# Évaluation de la faisabilité de remblayer la fosse de la mine du lac Bloom

Soumis à la Commission du BAPE

*Évaluation réalisée dans le cadre des audiences publiques du BAPE  
sur le projet d'agrandissement de la capacité d'entreposage  
des résidus miniers et des stériles de la mine du lac Bloom*

*Le 21 janvier 2021*

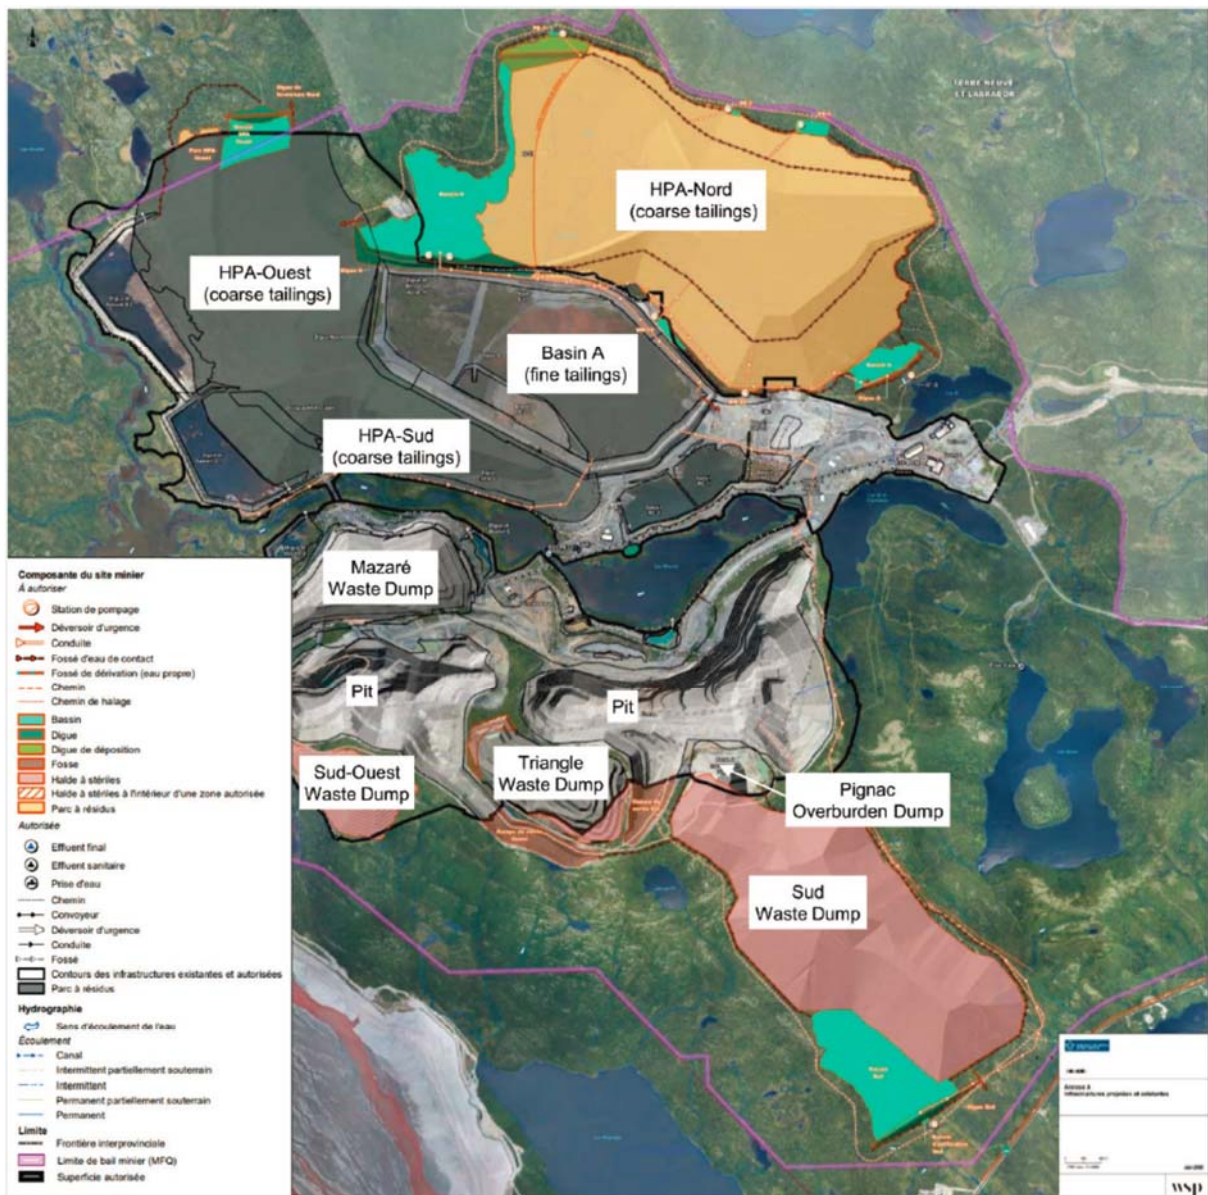
De façon plus spécifique, les figures 2a et 2b du rapport (et le texte associé) décrivent clairement la situation actuelle et l'évolution proposée pour la mine, avec les diverses aires d'entreposage

prévues pour les 20 prochaines années. La figure 2b (reproduite plus bas) fait ressortir les changements qui seraient apportées au site minier et aux aires avoisinantes dans l'éventualité où l'option retenue est celle proposée dans le rapport de BBA-MFQ (2019, DA3) et dans d'autres rapports plus récents (WSP-MFQ 2020). Cette figure aide à identifier les zones affectées pour les nouvelles aires d'entreposage des rejets miniers.
